Assunto: EU 002.242241.00.7 - ALTERAÇÃO NO GRAVAME DO PDDUA

Anexos: EU 002.242241.00.7.3884-DESPACHO PARA INCLUIR ARRUAMENTO NO

PARQUE PONTAL AV. PADRE CACIQUE, 2893 BM PAR EMPREENDIMENTOS LTDA

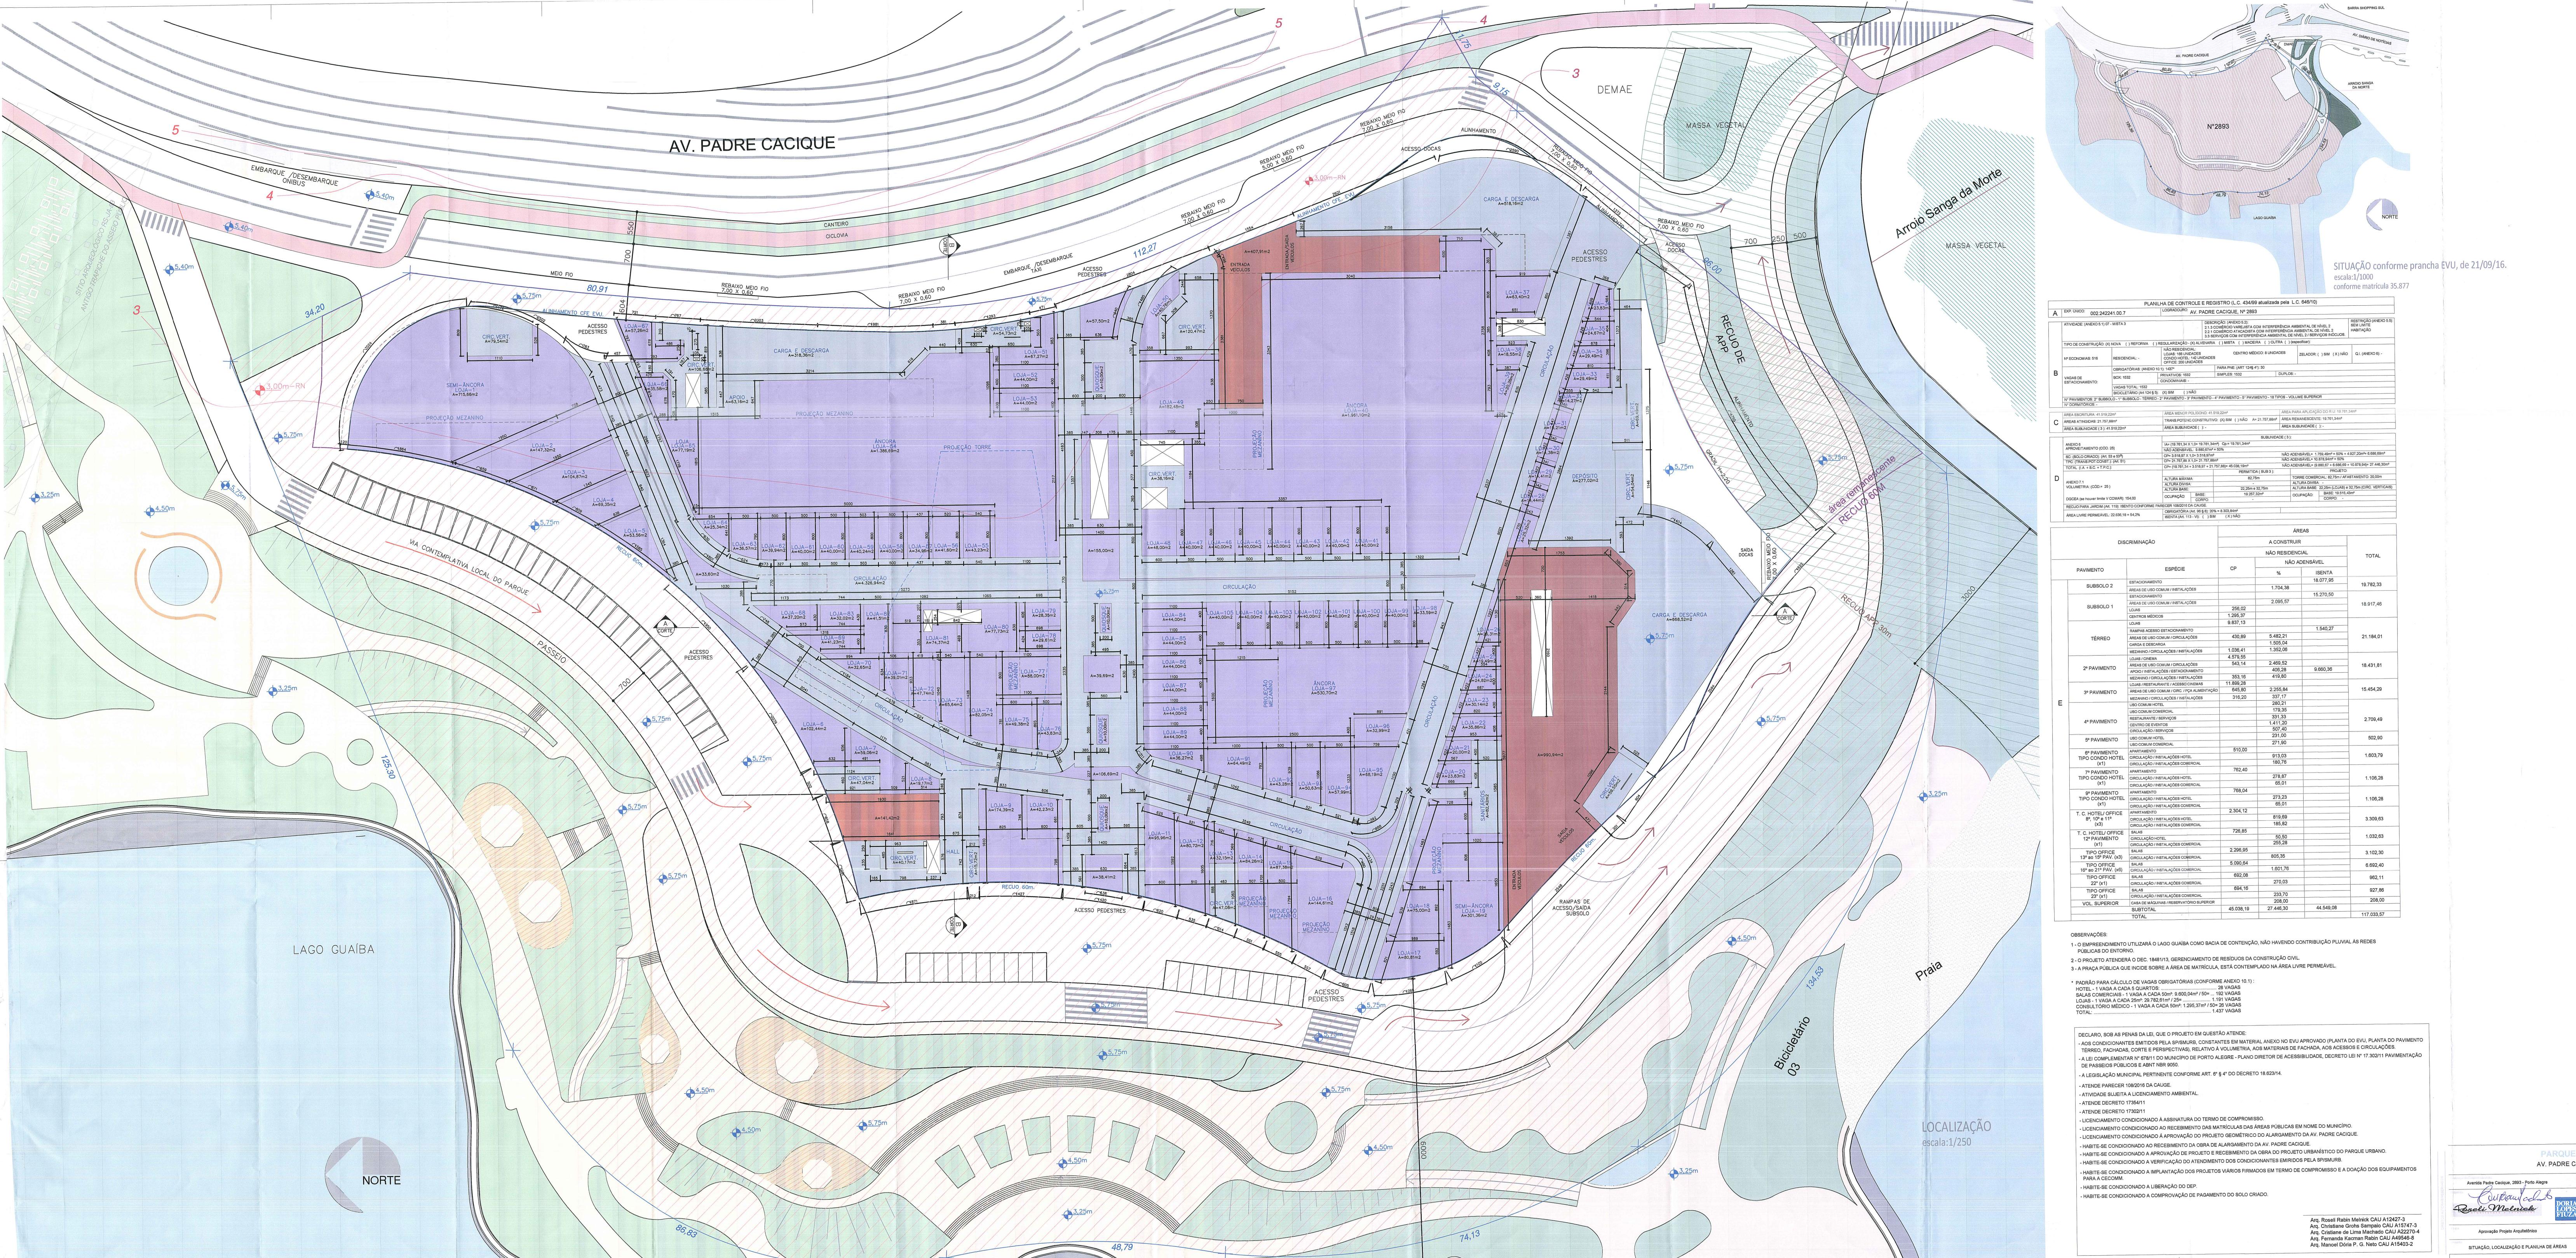
Solicito o registro de alteração do gravame conforme promoção da SDU.

Ressaltamos que a alteração do traçado Parque Pontal viário está cfe. projeto geométrico aprovado pelo EPO/SMOV e EVU aprovado pela CAUGE em 21.09.16 E.U: 002.242241.00.7.3884.

Encaminhamos o presente para inserir o gravame do traçado viáno correspondente ao expediente em questão, face o objeto já ter sido objeto de análise pelo CMDUA, com o qual este esteve "de acordo." Ressalta-se que o objeto contempla o fraçado viano e áreas verdes anexas, sendo a posição exata do fraçado de Ainida pelo projeto geométrico aprovado.

A Supervisão de Plane jamento Urbano
Para os devidos encaminhamentos, frue a
promoção da Grasupervisora de Desenvolvimento Vibano.
